TESTO DELLE OSSERVAZIONI

La NON IDONEITA' dell'area in cui è progettato l'impianto eolico industriale denominato “REMPILLO”.

OSSERVAZIONE N. 2: NON CORRETTO INSERIMENTO dell’IMPIANTO EOLICO “REMPILLO” nel PAESAGGIO, sul TERRITORIO e CUMULO con altri IMPIANTI FER (eolico, fotovoltaico, agrivoltaico e geotermico).

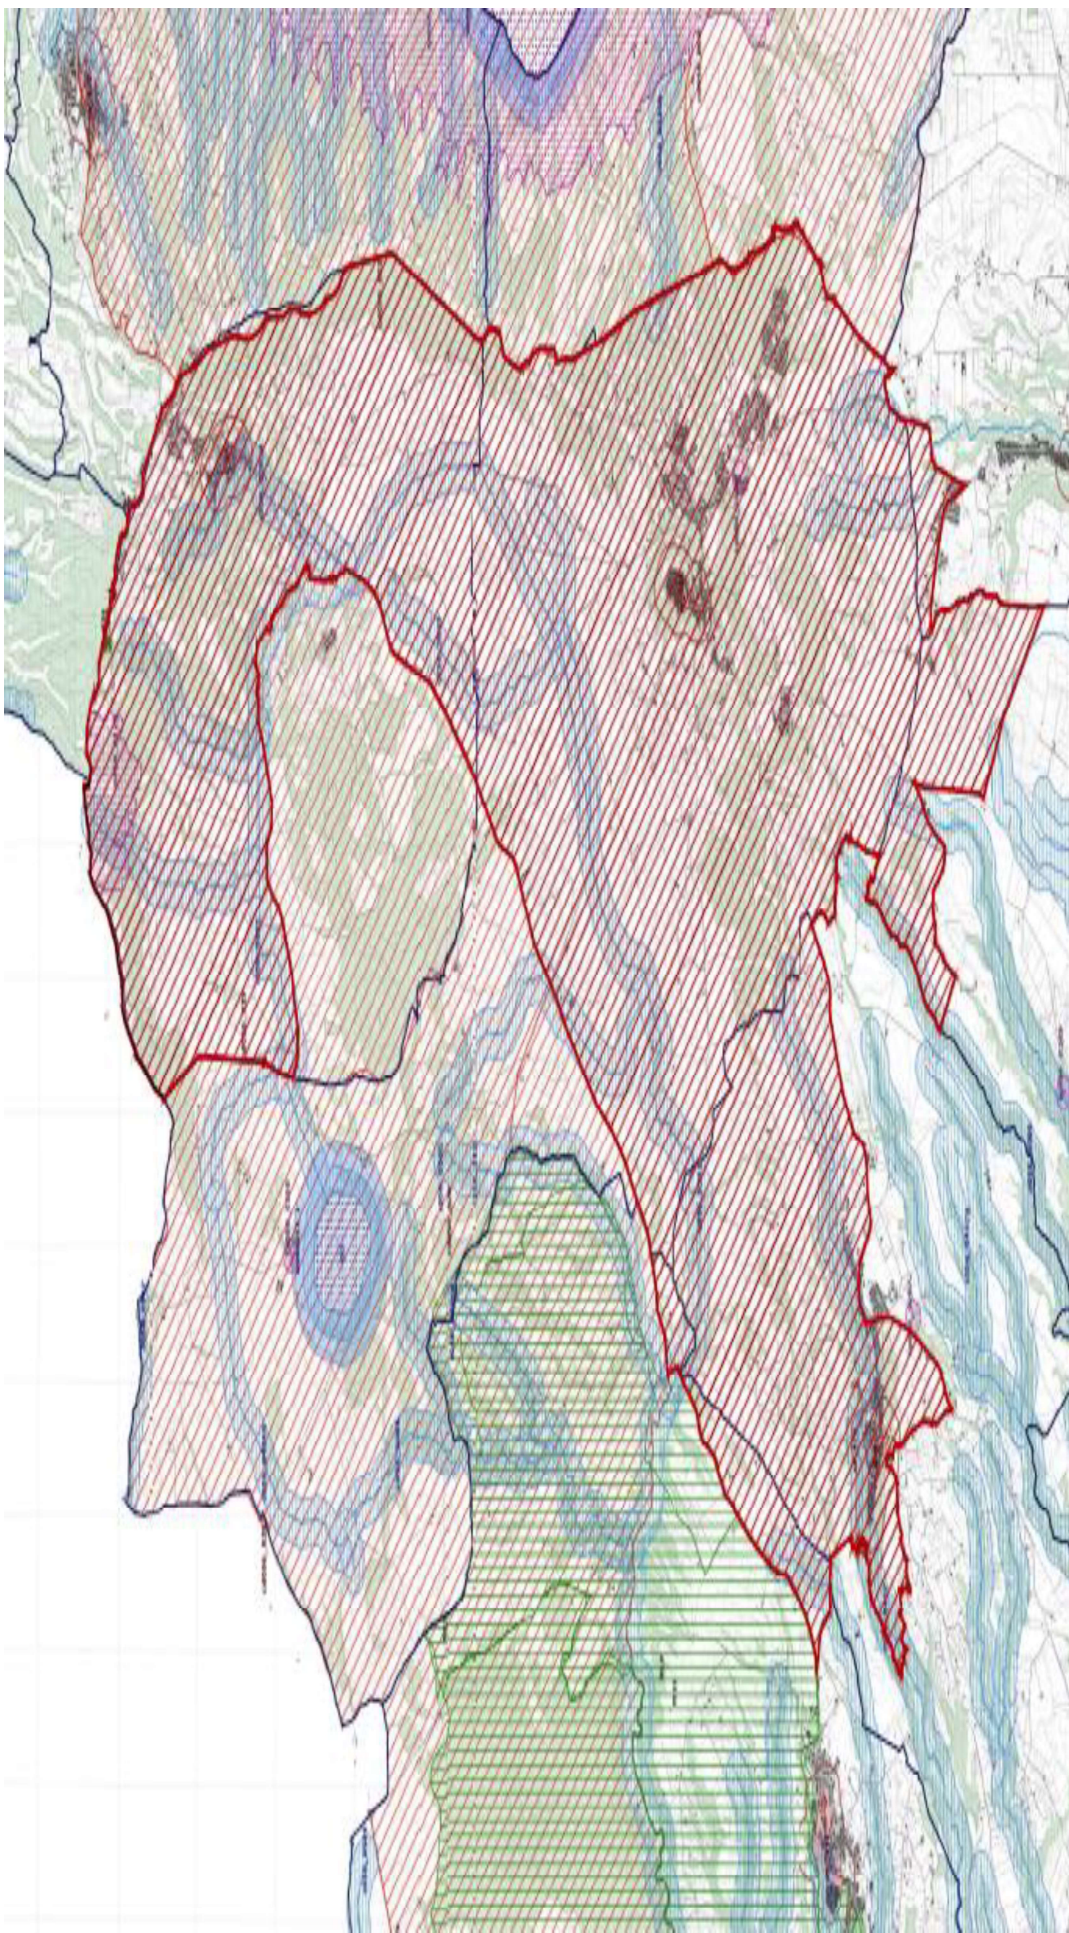
Alla luce del combinato disposto dal "vincolo sul patrimonio paesaggistico (artt. 136 e ss. e 142 del decreto legislativo n. 42/2004 e ss.mm.ii.) e sui beni culturali" (artt. 10 e ss. del decreto legislativo n. 42/2004 e ss.mm.ii.) e dal comma 8 lettera c-quarter del D.Lgs 191/2021 e ss.mm.ii si evince che, ad oggi, le aree in cui sono previsti gli insediamenti dei sei aerogeneratori dell'impianto eolico denominato "Rempillo" non sono idonee perché ricadono tutte all'interno della fascia di rispetto dei **beni paesaggistici di notevole interesse pubblico denominati "Conca del Lago di Mezzano e territorio circostante" (D.M. 22.05.1976)** comprendente anche il **vincolo "Selva del Lamone" (D.M. 22.05.1984)** tutelati dall'**art. 136 del Codice del Beni Culturali e del Paesaggio** e in particolare un aerogeneratori (P01) è a 100 metri dal primo vincolo citato e gli altri cinque compresi in una distanza massima tra 1 km e 2 km (vedi immagine n. 1 dell'ALLEGATO). Nella fascia di rispetto dei 3 km anche la porzione di vincolo rappresentato dalla Selva del Lamone che gode di altre importanti tutele in quanto Riserva Naturale regionale (L. 394/91 e L.R. 29/97), Zona di Protezione speciale (ZPS) insieme ai Monti di Castro collegati tra loro da una Zona di Conservazione Speciale (ZSC), il sistema fluviale Fiume Fiora-Olpeta. La Selva del Lamone oltre il vincolo paesaggistico di notevole interesse pubblico che la rende area non idonea all'installazione degli impianti FER anche nelle sue fasce di rispetto dei 3 km, gode di un'altra tutela che ne rivela l'importanza di area di importanza internazionale per l'avifauna IBA (012) che viene collegata all'altra IBA (099) Lago di Bolsena attraverso la ZPS Caldera di Latera e la ZSC Lago di Mezzano che insieme sono compresi nel vincolo paesaggistico "Conca Lago di Mezzano..." e verranno uniti dal nuovo vincolo paesaggistico "*Ambito paesaggistico, geologico e geomorfologico dell'orlo della caldera di Latera e delle sue pendici interessate dai centri eruttivi periferici*" (si veda a riguardo la proposta pubblicata sul sito del MIC in data 09/08/2023 e

l'immagine n. 2 dell' ALLEGATO) all'area di notevole interesse pubblico "Conca del lago di

Bolsena” (D.M. 24.10.1960). Praticamente una vasta zona che per interesse paesaggistico e naturalistico oltre che storico, archeologico e identitario rappresenta un unicum nel panorama nazionale.

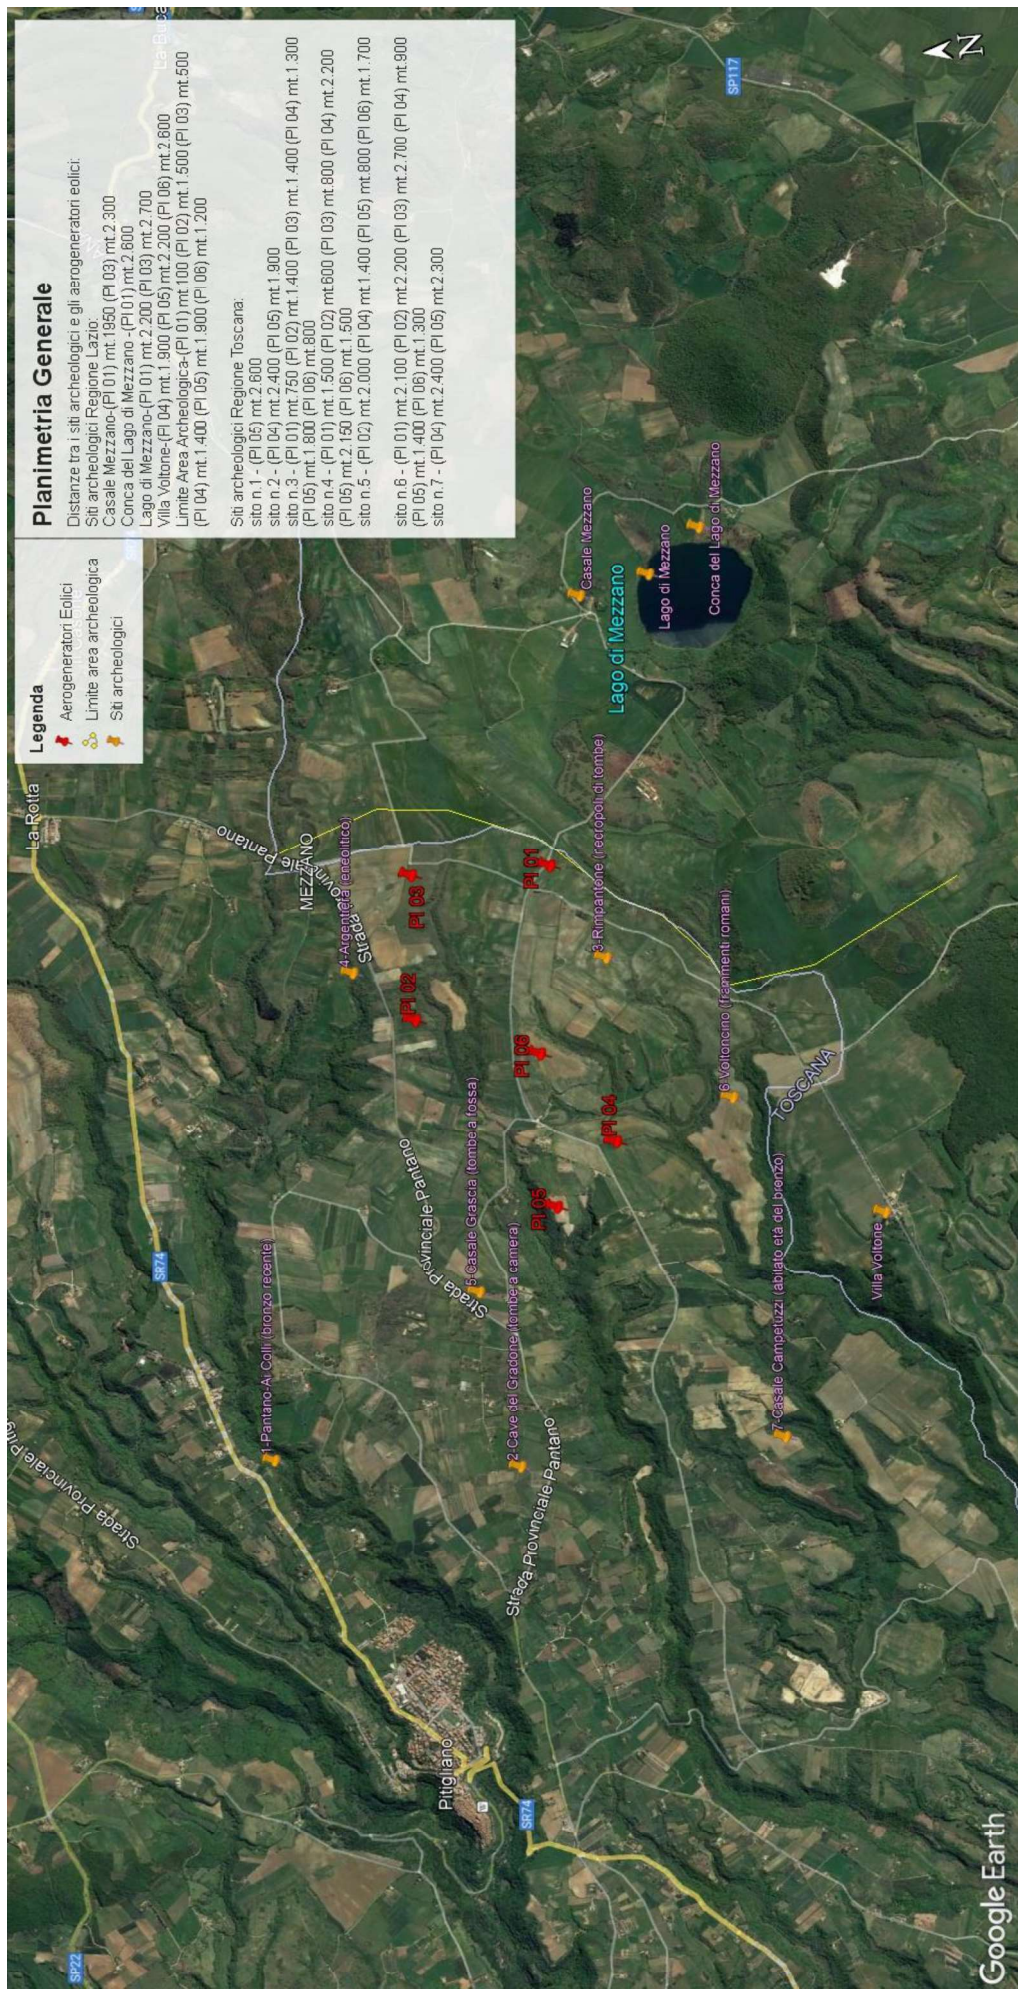
Inoltre, la zona in cui insisterebbe l’impianto eolico industriale Rempillo è compresa nelle fasce di rispetto di 3 km di diversi beni archeologici tutelati dalla parte II del Codice dei Beni Culturali (vedi Allegato, immagine n. 3). Inoltre le pale P04 e P05 ricadono all’interno di un’area archeologica che la Proponente vorrebbe cancellare per il semplice fatto che non è riportata nel documento regionale ma nel documento provinciale come meglio dettagliato nell’Osservazione n. 5. Alla luce di quanto documentato appare chiaro quindi che la collocazione dell’impianto non ha tenuto conto alcuno dei vincoli dell’area nella quale è stato progettato e l’inserimento dell’impianto eolico nel paesaggio e sul territorio non è corretto (Allegato IV delle Linee guida nazionali di cui al D.M dello Sviluppo economico del 10.09.2010).

Immagine n. 4 Situazione di saturazione da impianti FER nella provincia di Viterbo. Non sono riportati gli impianti fotovoltaici e agrivoltaici che hanno inciso per buona parte nel cumulo di impianti FER per superare già nel 2023 gli obiettivi del PNIEC assegnati alla Regione Lazio per il 20230.

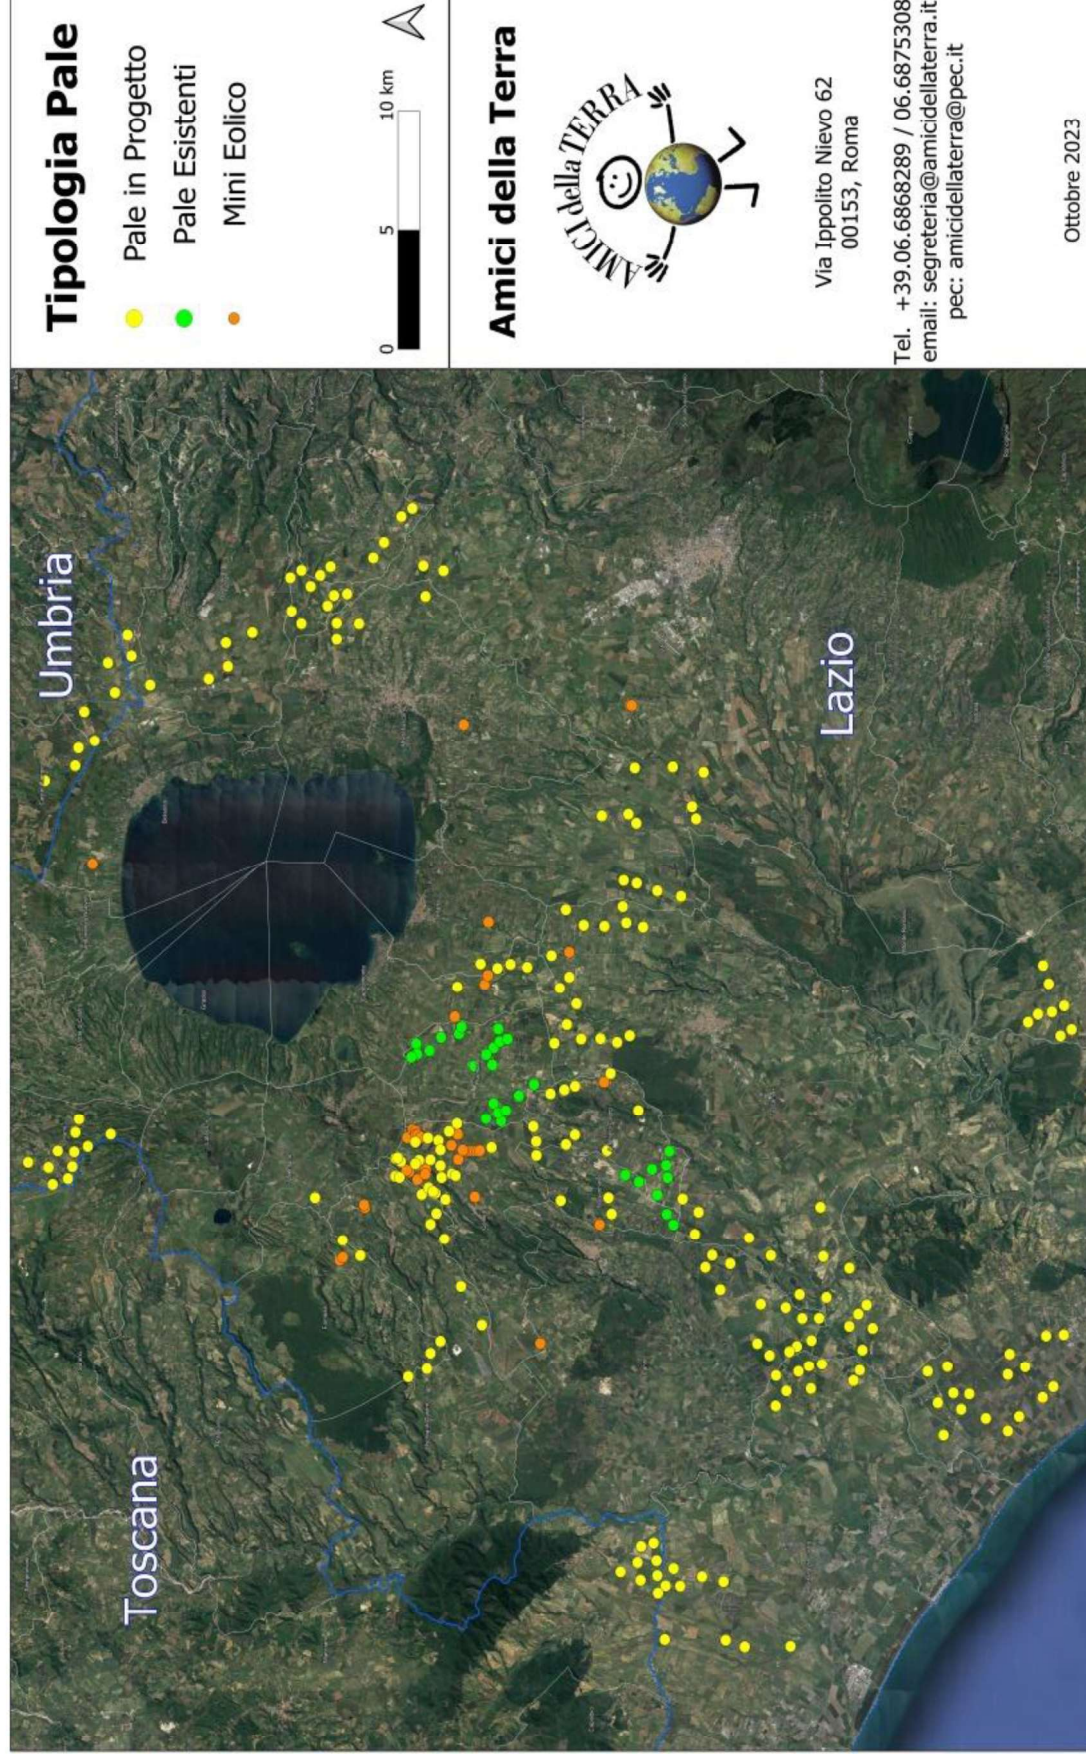
nn. 1 e 2 e crea anche degli impatti negativi anche sui beni naturalistici come verrà dettagliato nell'Osservazione n. 4. Inoltre andrebbe a sommarsi al già enorme cumulo di impianti eolici e fotovoltaici e geotermici che già creano una elevata criticità ambientale nella provincia di Viterbo e interferiscono anche con il territorio toscano come si può vedere dalle immagini nn. 4 e 5 dell'Allegato n. 1.
